Opinia Nr 008881

wyników przeprowadzonych oględzin - ekspertyzy urządzeń grzewczo-kominowych

w budynku przy ul. Armii Krajowej nr 27/1 w Wałbrzychu

Załącznik do opinii 008881/18

STAN ORIENTACYJNY

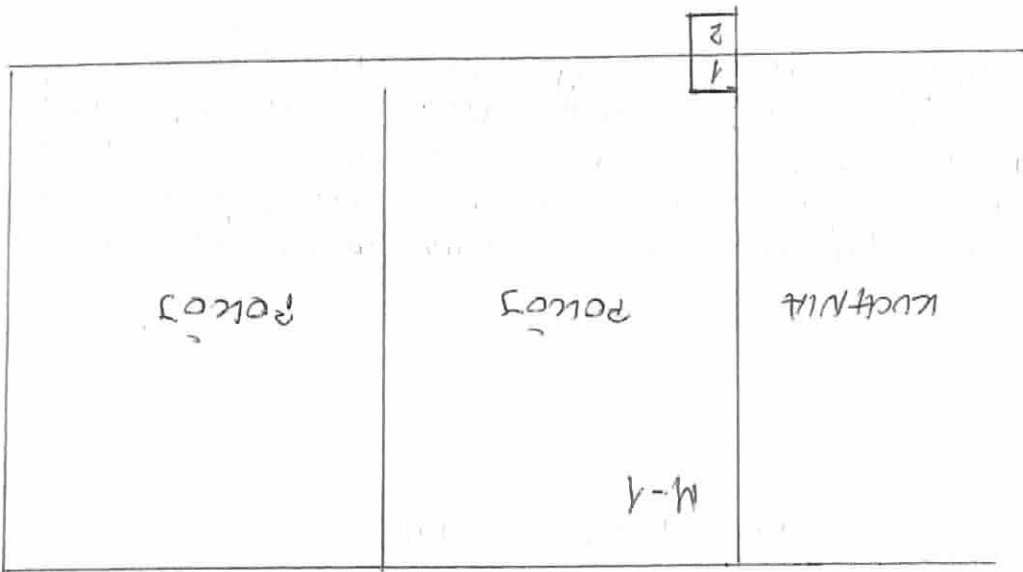
Ze względu na nieprawidłowe podłączenia w przewodach oraz w celu uporządkowania podłączeń w przewodzie nr. 2 proponuje się: dla pieca Cetair z 14-8 wykonać nowy przewód przez strop ponad dach zgodnie z obowiązującymi przepisami a do wolnego już przewodu będzie można przelocować piec zaw.

Należy nieprawidłowe podłączenia piecy CO oraz z 14-4 i 6
zostawić. Jeden piec może pozostać w przewodzie nr. 1
a dla drugiego CO wykonać nową przewod wg obowiązujących
przepisów.
